Oggetto: A&C. Ambiente & Consulenze Srl – Procedimento su Istanza di Autorizzazione Integrata Ambientale ai sensi dell'art. 29-ter del D.lgs. 152/06 e s.m.i. per l'esercizio dell'impianto/complesso IPPC denominato: "A&C. Ambiente & Consulenze Srl - Deposito per rifiuti non pericolosi provenienti da servizi di micro raccolta differenziata". Nota acquisita al prot. ARTA n.523636 del 18/11/2020. Valutazioni per Conferenza dei Servizi del 15/1/2021

D.Lgs 152/2006, parte II, titolo III bis
Relazione tecnica
Procedimento su istanza di AIA

A&C. Ambiente & Consulenze Srl- Zona Industriale, Loc. Vallemare – Via delle Contrade Cepagatti (PE)

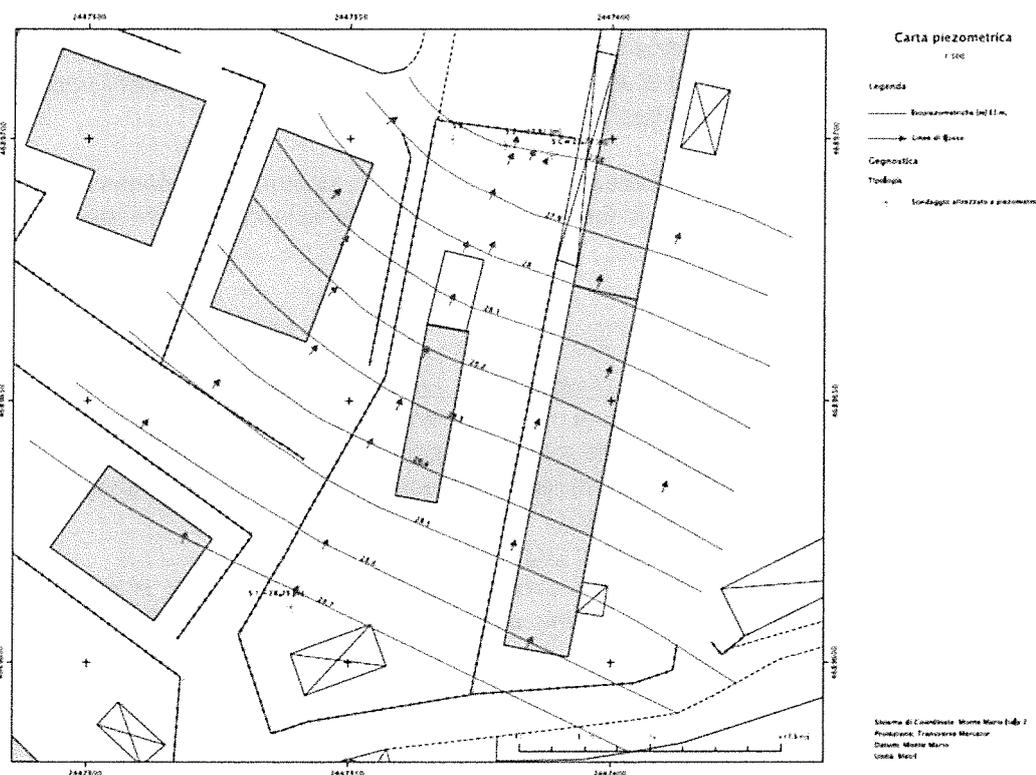
⇒ Riportare in planimetria dell'impianto i piezometri, la ricostruzione piezometrica con evidenza dei potenziali centri di pericolo. Nella ricostruzione, dovrà essere incluso comunque anche il monitoraggio del piezometro Sb.

Si prende atto della piezometrica ricostruita utilizzando i tre punti S1, S2, Sc.

L'Azienda ha dichiarato che *nell'ambito delle indagini e degli studi sviluppati per la redazione del progetto di deposito per rifiuti non pericolosi e pericolosi provenienti da servizi di micro-raccolta differenziata dell'Azienda A&C, nell'area dell'impianto è stato condotto uno studio geologico-geotecnico a cura del Dott. Geol. Angelo di Ninni, corredato da una campagna geognostica consistita in n. 2 sondaggi a carotaggio continuo, come ampiamente descritto nella Relazione Geologica allegata al progetto ed alla documentazione AIA (Allegato A.4 all'Elaborato Tecnico Descrittivo).*

Poiché sul sito in esame erano già presenti 2 piezometri, per la definizione ottimale dell'andamento della falda piezometrica, anche i nuovi sondaggi realizzati sono stati attrezzati a piezometri. Sulla base delle letture piezometriche, effettuate sui piezometri realizzati e su quelli già esistenti, è stato possibile ricostruire l'andamento della superficie piezometrica. In particolare si è potuto rilevare che la falda si attesta a:

- S1 28.73 m s.l.m (5.41m dal p.c.)
- S2 27.81 m s.l.m (4.82m dal p.c.)
- Sc 27.79 m s.l.m (4.93m dal p.c.)
- Sb falda non rilevata

Dall'elaborazione dei dati è possibile osservare come sussista, allo stato attuale, una direzione di flusso che va dal sondaggio S1 verso S2 e Sc, come rappresentato nella planimetria di seguito riportata:
